Modulo per la presentazione delle osservazioni per i piani/programmi/progetti sottoposti a procedimenti di valutazione ambientale di competenza statale

ID: Codice procedura (ID_VIP/ID_MATTM):10844

Impianto per la produzione di energia elettrica da fonte eolica, costituito da 6 aerogeneratori della potenza complessiva di 37,2 MW, un sistema di accumulo da 25 MW e relative opere connesse in località "Rempillo" nel comune di Pitigliano (GR).

ALLEGATO alle OSSERVAZIONI all' IMPIANTO EOLICO denominato REMPILLO nel COMUNE di PITIGLIANO (GR). Comp

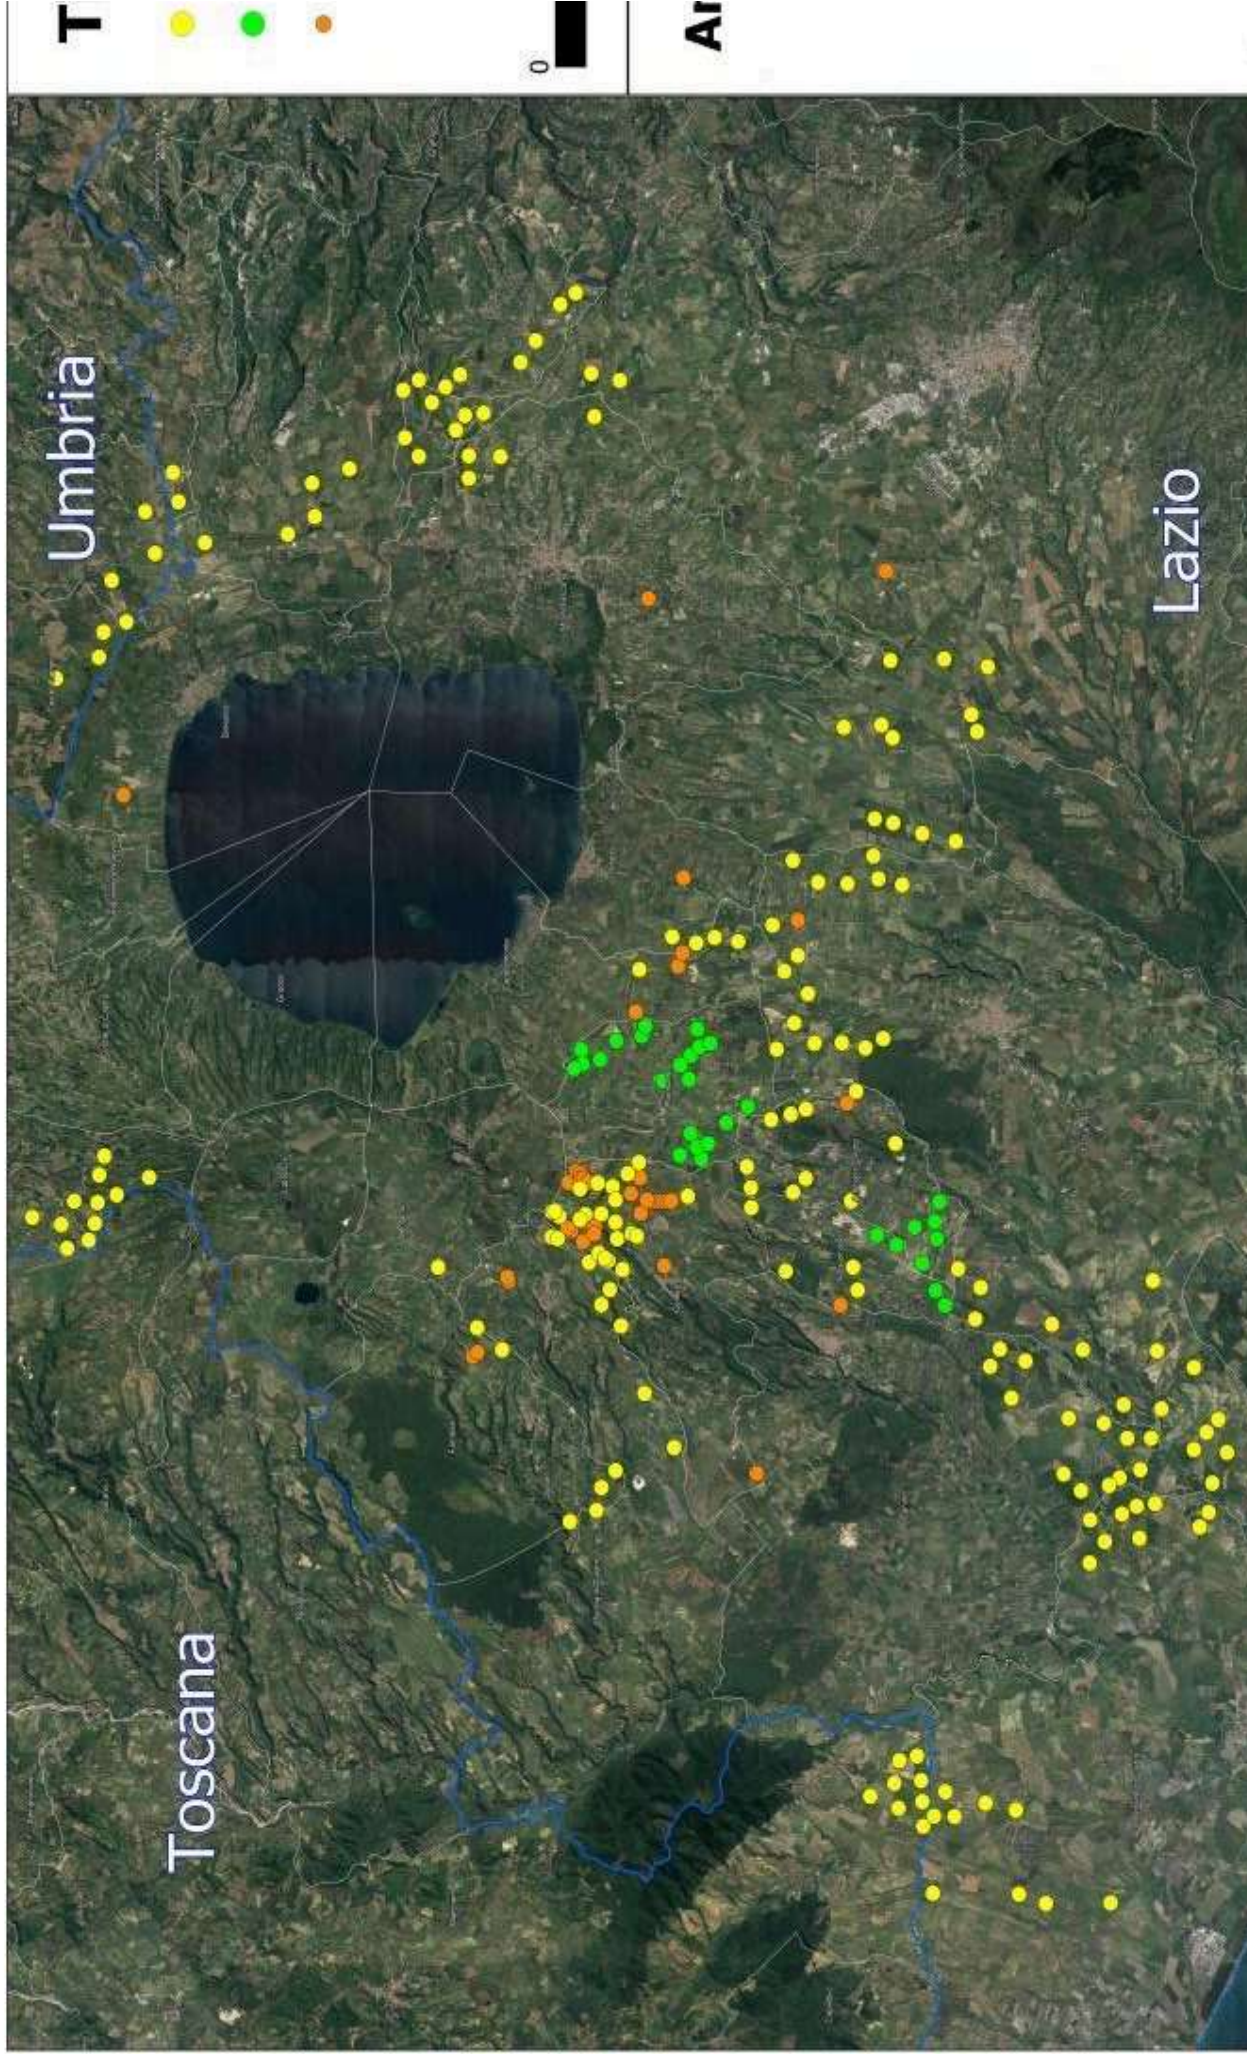
Inoltre, la zona in cui insisterebbe l'impianto eolico industriale Rempillo è compresa nelle fasce di rispetto di 3 km di diversi beni archeologici tutelati dalla parte II del Codice dei Beni Culturali (vedi Allegato, immagine n. 3). Inoltre le pale P04 e P05 ricadono all'interno di un'area archeologica che la Proponente vorrebbe cancellare per il semplice fatto che non è riportata nel documento regionale ma

- h) Le zone di interesse archeologico evidenziate nell’immagine n. 3 a cui si aggiungono anche l’importante abitato protostorico di Sorgenti della Nova e Ruderì del Castello altomedioevale che si trovano a circa 4 km dalle aree in cui è stato progettato l’impianto eolico industriale. Poco più lontano i resti del castello medioevale “Morroneccio”. Nell’area vasta le preziose necropoli eneolitiche (Poggi Alti) ed etrusche di Pitigliano, Sovana e Sorano.
